项目编号	2021GD270SS	项目名称	珠三角水资源配置工程东莞配套芦花坑水厂一期配水管线工程-B 标段	是否总承包	否
部 门	第二设计院	专 业	给水	编 号	YS-W-01

预算编制阶段根据预算编制单位以及业主单位意见对图纸进行补充或者修改。

业务联系内容:

花灯盏水库泄洪渠倒虹详图02

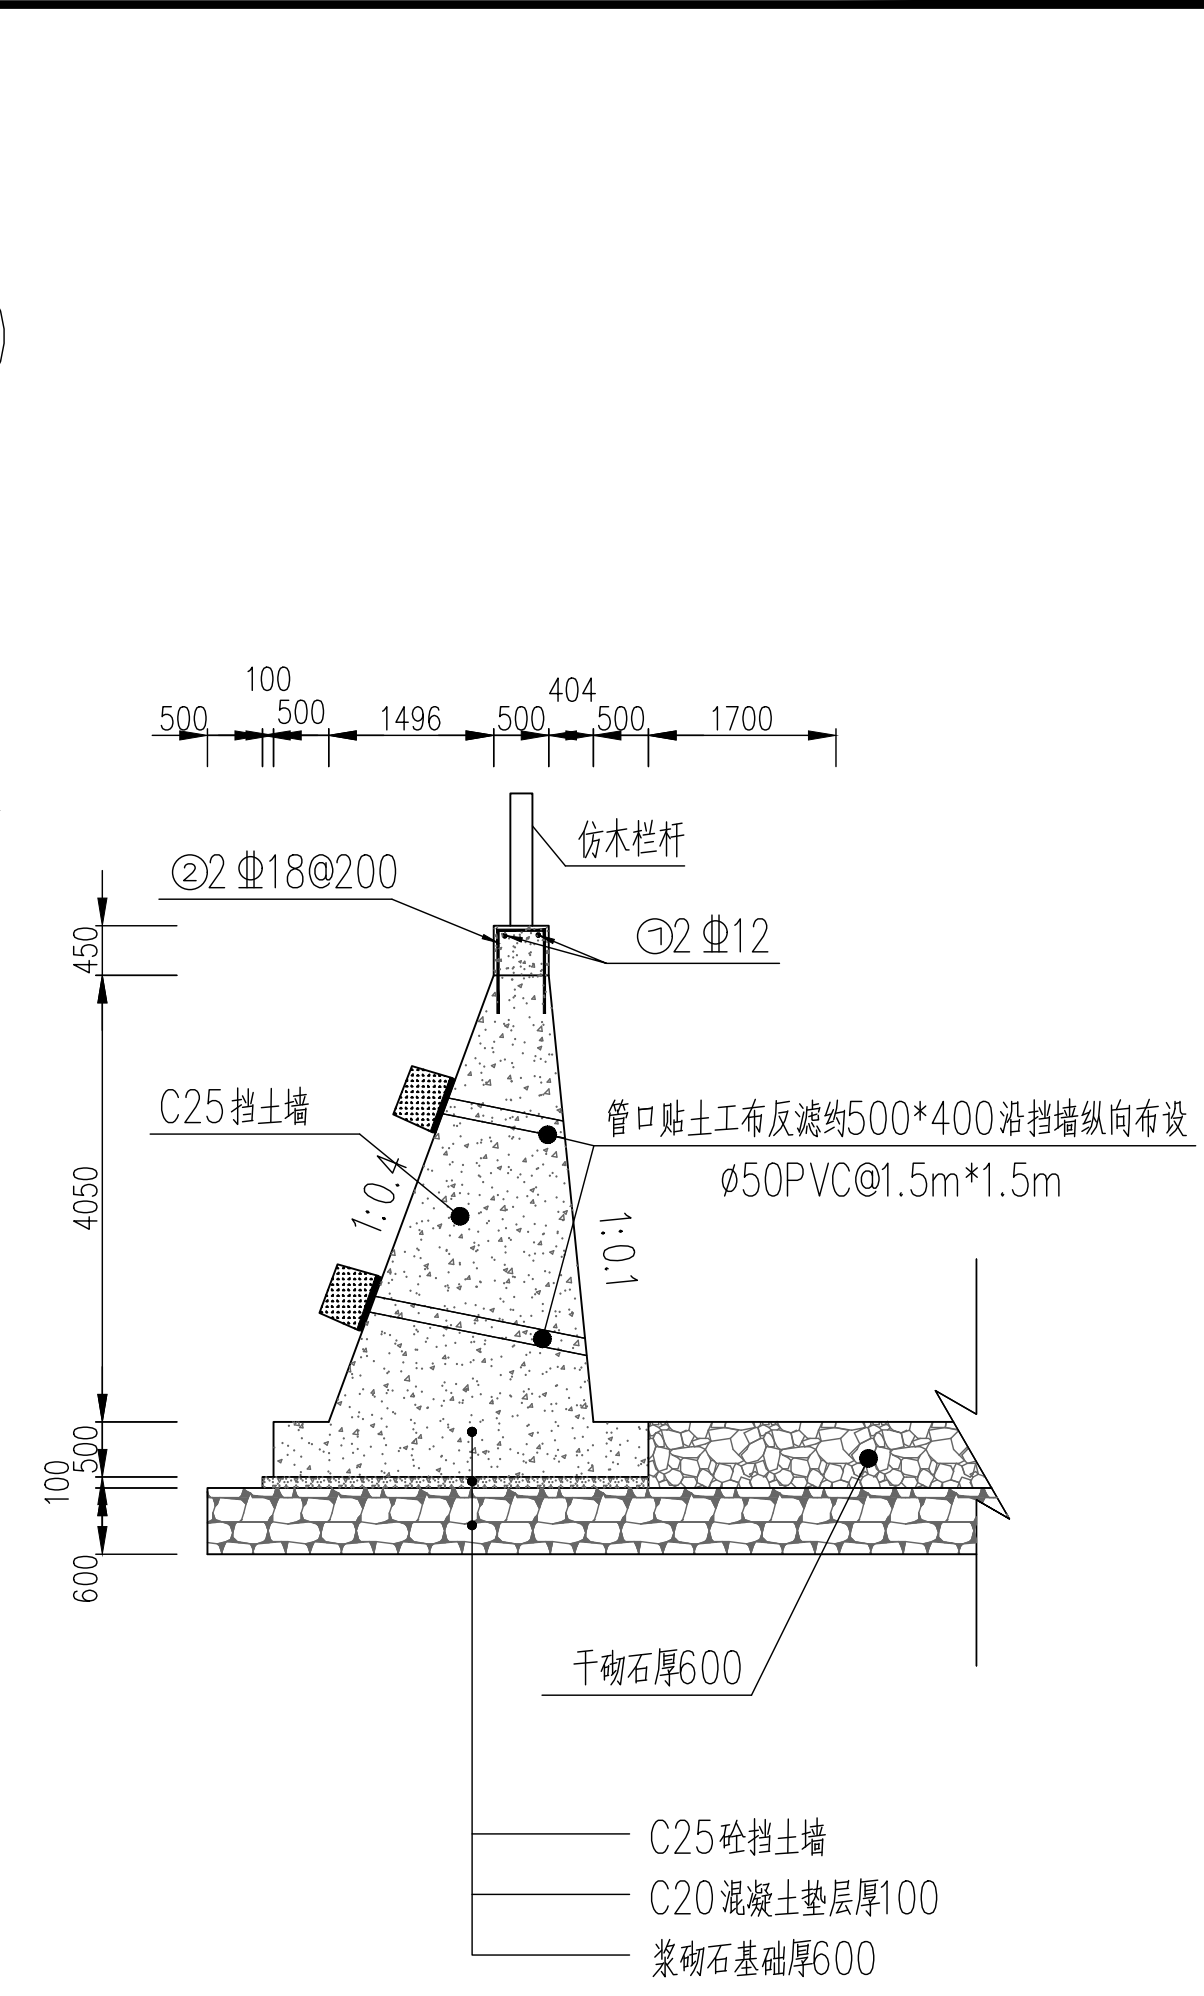
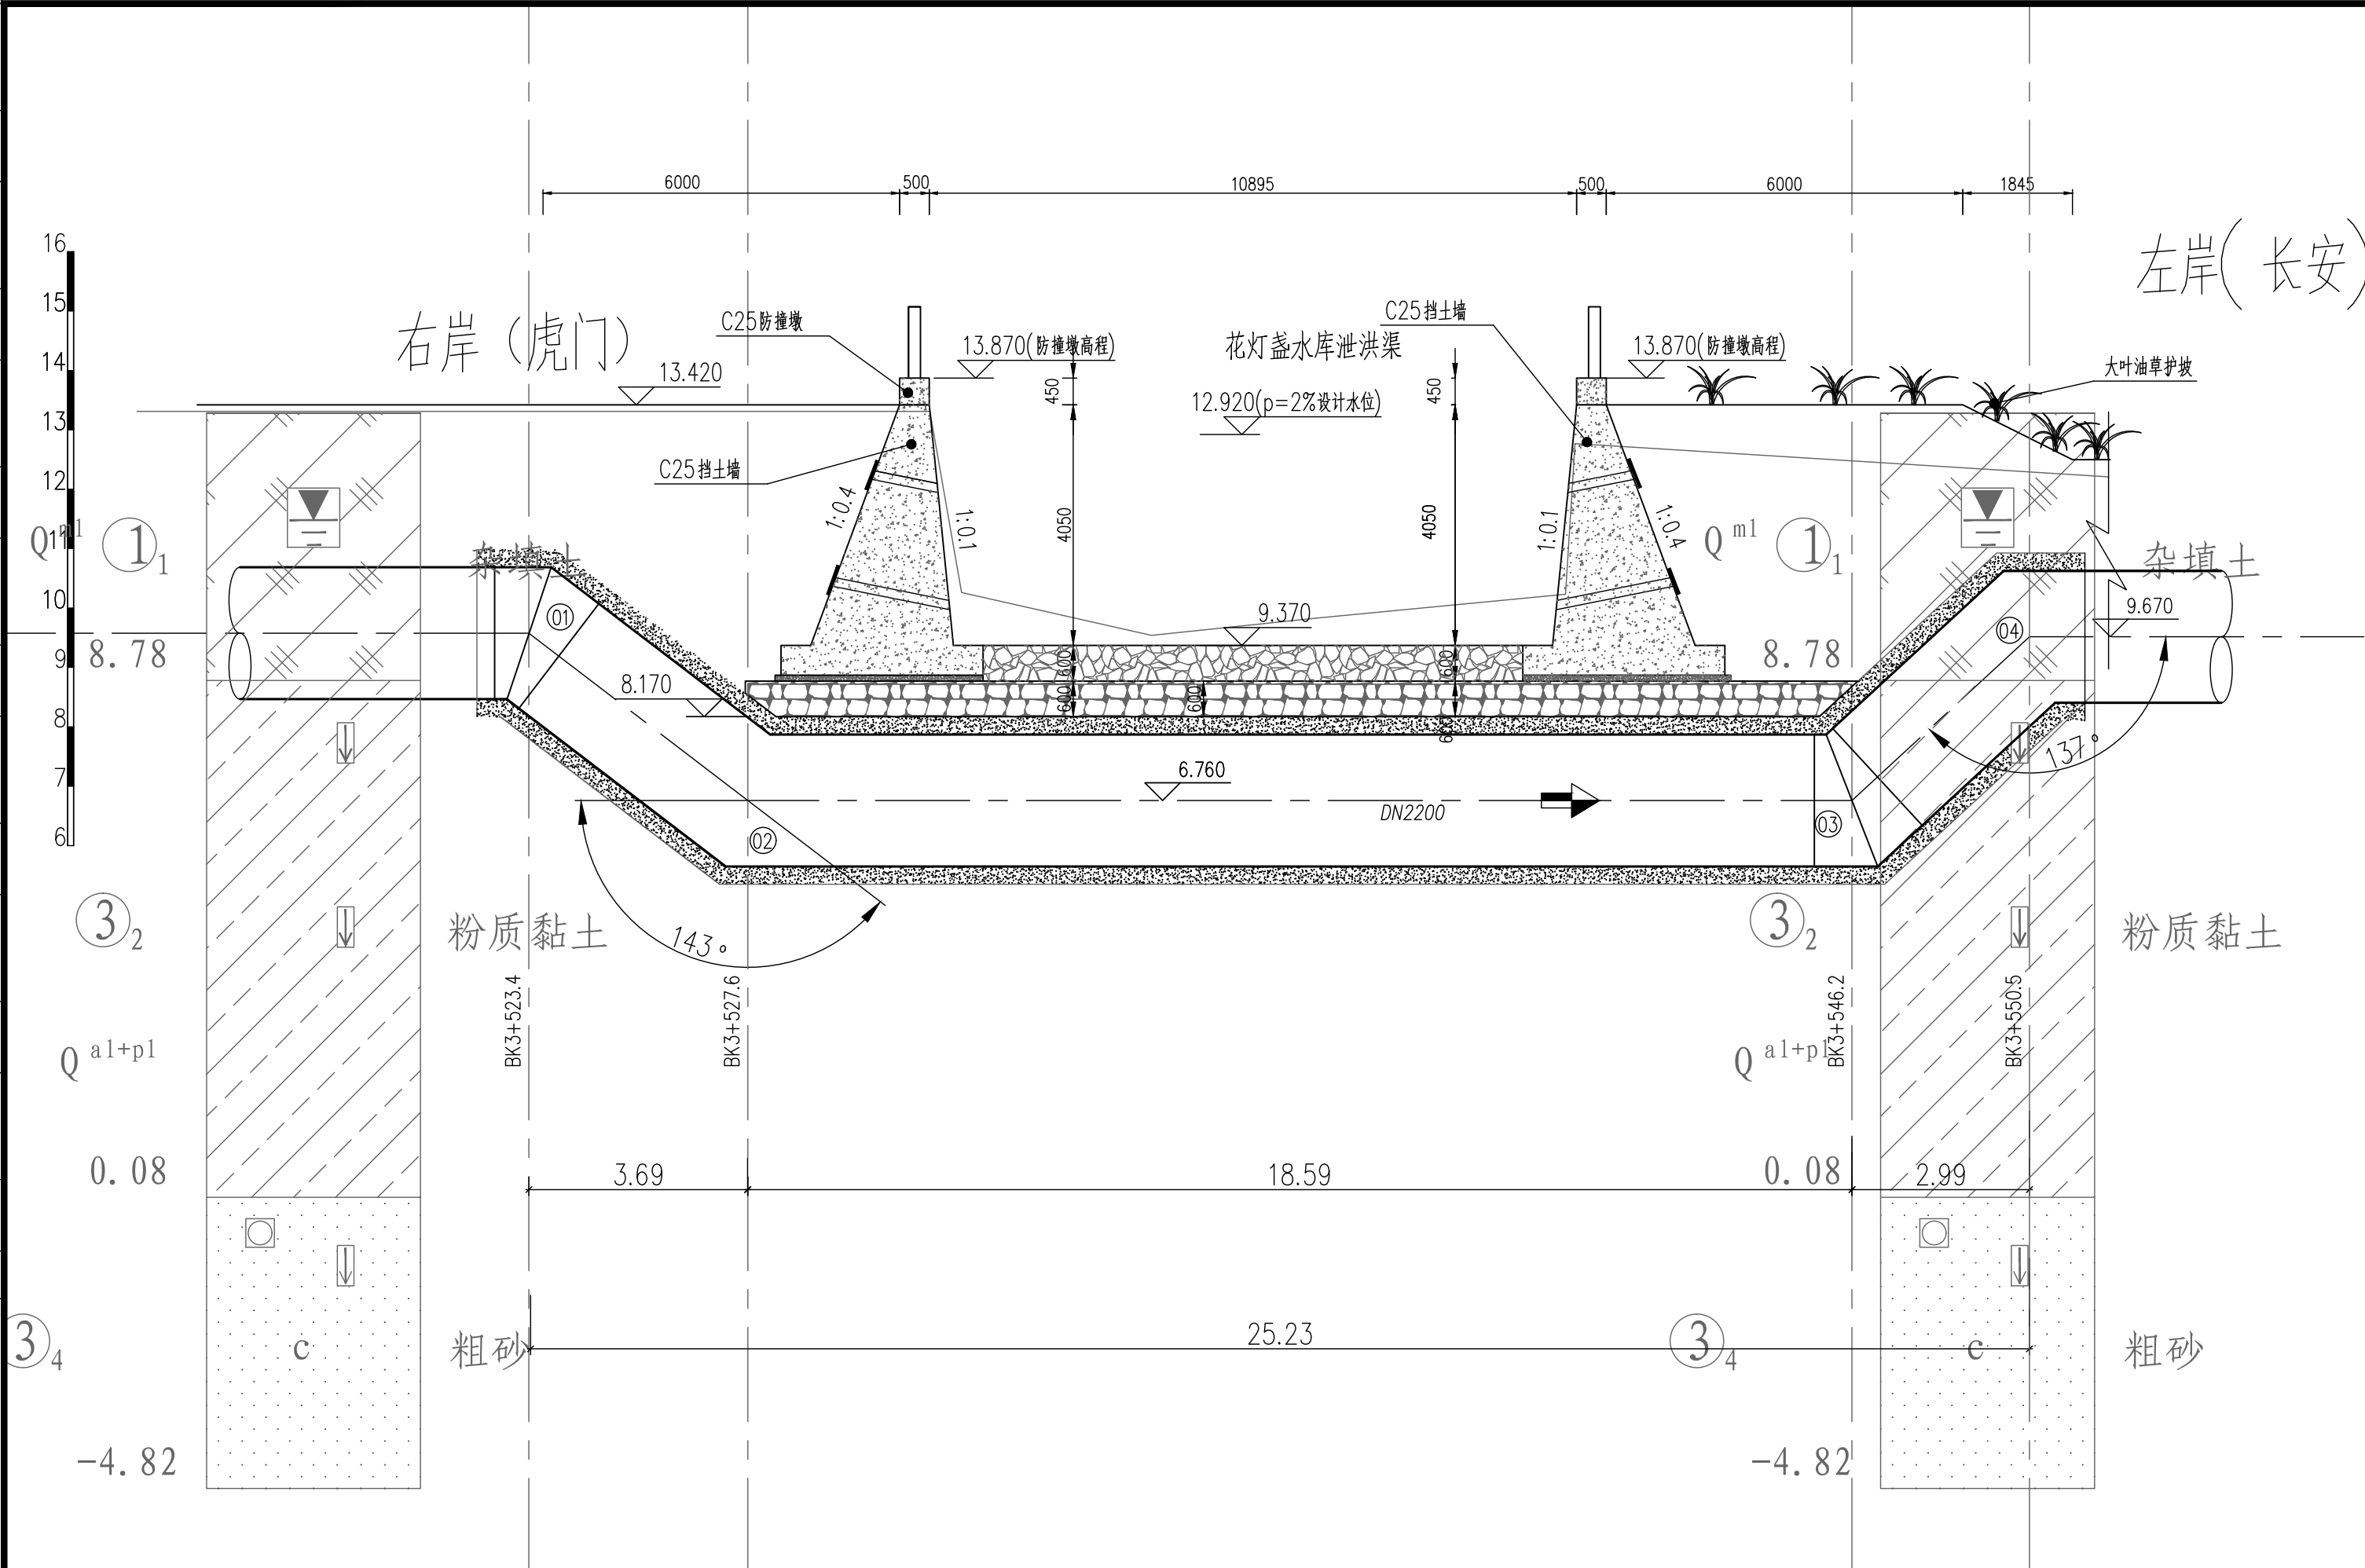
1. 本图尺寸单位：管径以mm计，其他以m计；
2. 本图采用大地2000坐标系，高程系统采用1985国家高程基准；
3. 原WC-3-202W-02作废，以本图为准。

注：序号06砖砌围墙拆除工程量预算阶段暂按如下确定：长度约19.03m，宽度0.24m，高度约2m，施工时按实结算。

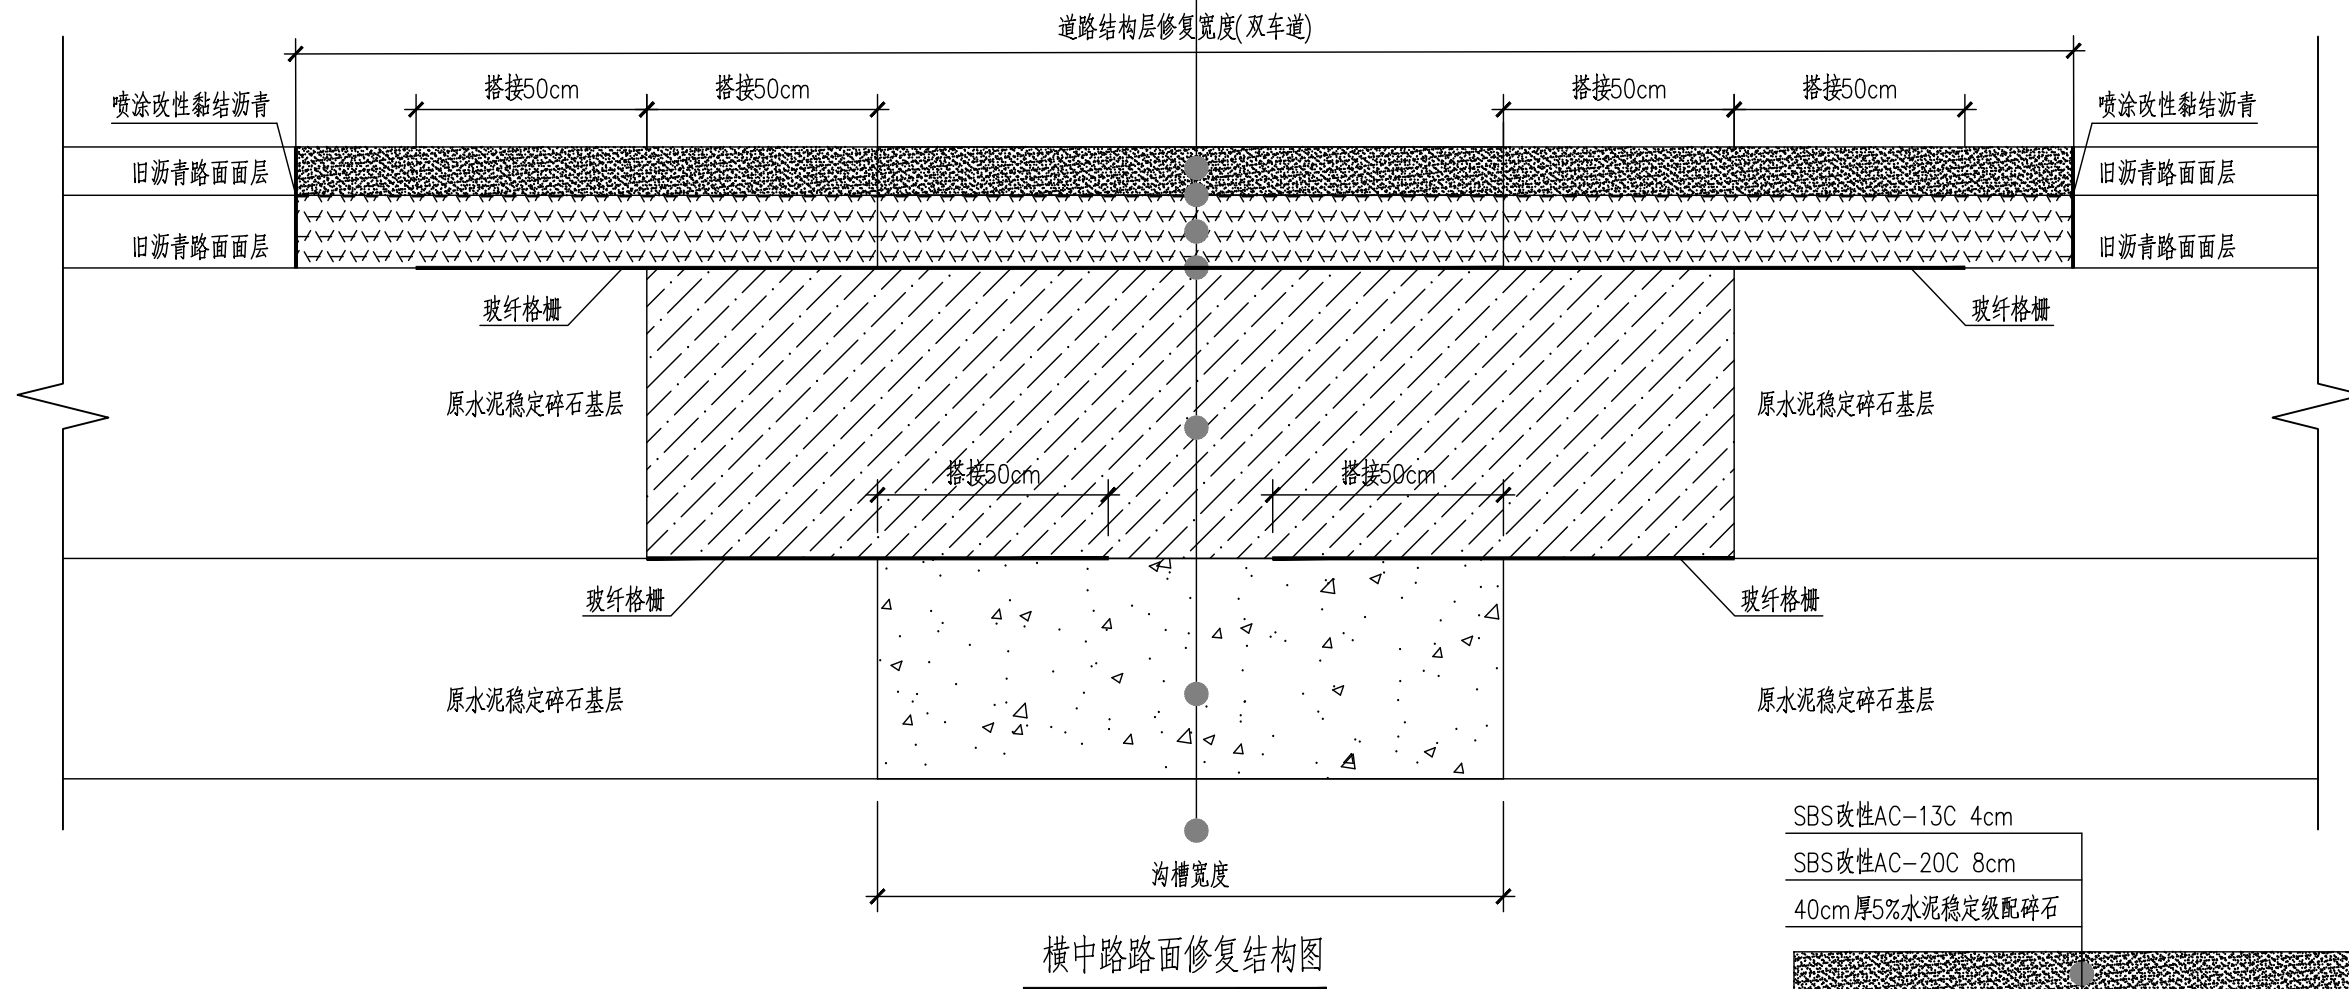
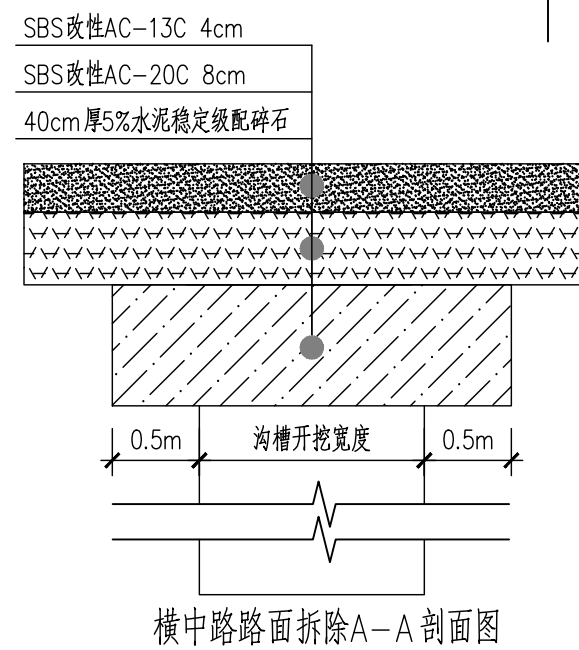
- 1、路面修复时应分层施工、检验。
- 2、如施工的水泥砼面板尺寸超过《水泥砼面板标准分块图》的水泥砼面板尺寸，则须进行水泥砼面板割缝分块处理，并在横缝、纵缝处贴抗裂贴，埋设传力杆、拉杆，横缝、纵缝、传力杆与拉杆的具体设计详见《水泥混凝土板接缝构造图》，板面缝隙须贴防裂贴。
- 3、须按《公路路面基层施工技术细则》（JTG/T F20-2015）、《公路沥青路面施工技术规范》（JTGF40-2004）的有关规定执行。
- 4、沥青摊铺前，须对处治完的水泥混凝土面层进行弯沉验收检测，确保处治满足要求，并确保路面干净，无污物。
- 5、道路拆除结构层厚度施工图阶段暂参照道路修复结构图，施工阶段按实结算。
- 6、原图WC-3-102W-03作废，以本图为准。
